Fiat Panda (319)

7040 2 071 MG

ОБЛИЦОВКА ПЕРЕДНЕЙ ПАНЕЛИ
Шум/вибрация передней панели – Сервисное решение

Рис. 1

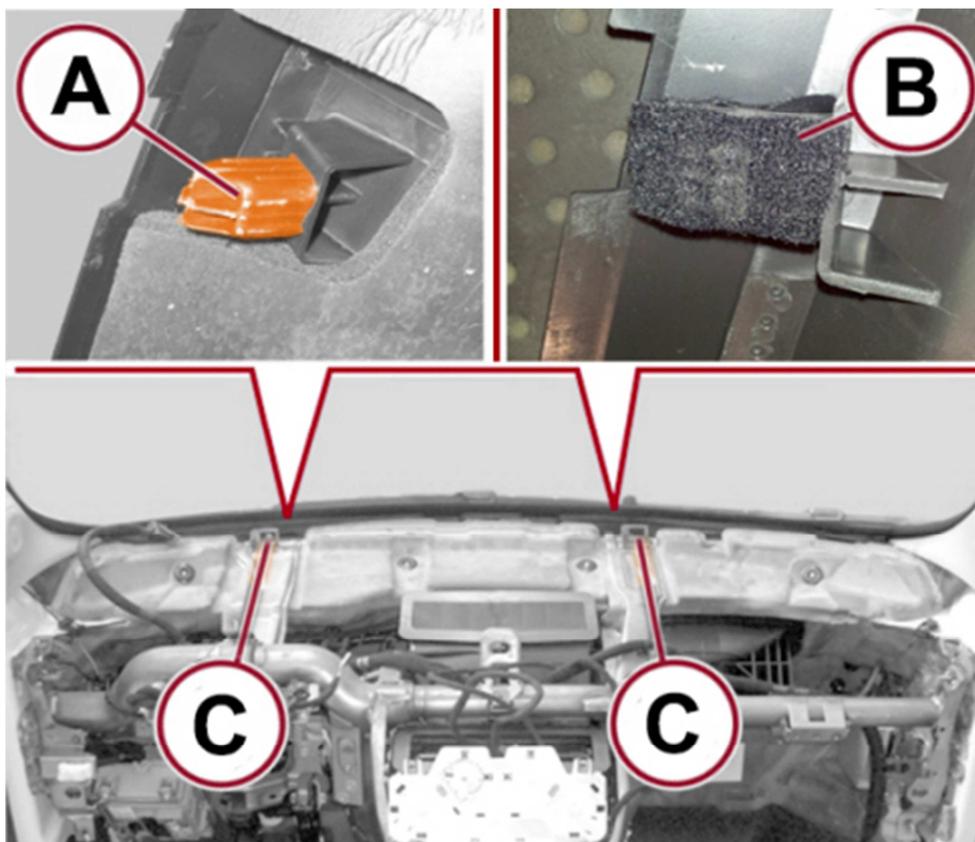
- На верхних установочных штифтах (А – Рис. 1) уложить антивибрационные уплотнения (В), так чтобы после восстановления передней панели не было столкновений между штифтами и гнездами (С).

Рис. 2

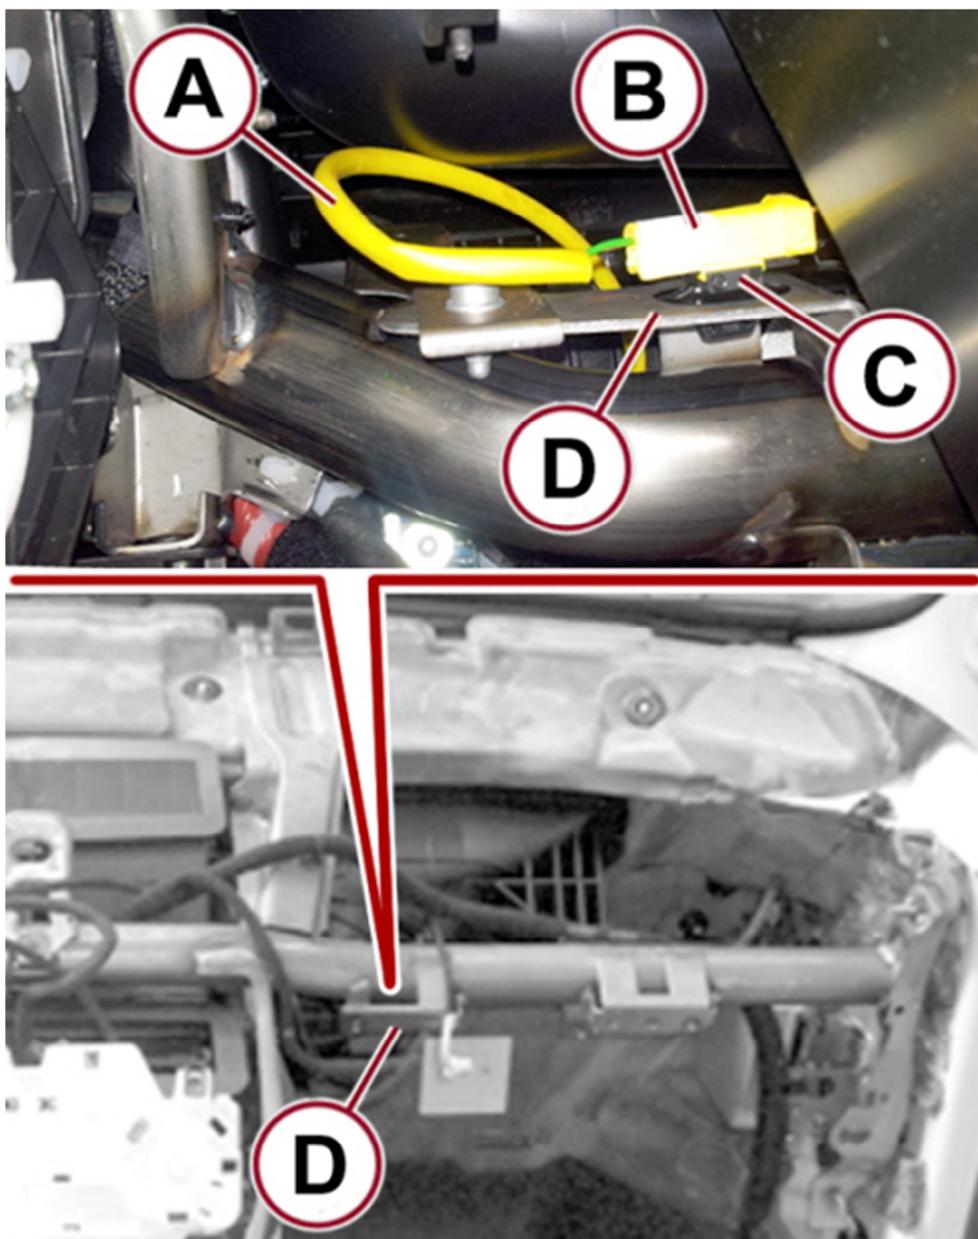
- Установить назад облицовку передней панели, см. to Op. 7040A10 Руководства по эксплуатации, обернув войлочную ленту вокруг проводки модуля подушки безопасности пассажира (А – Рис. 2) и убедиться, что электрический разъем (В) надежно присоединен к держателю (С) на кронштейне (D).
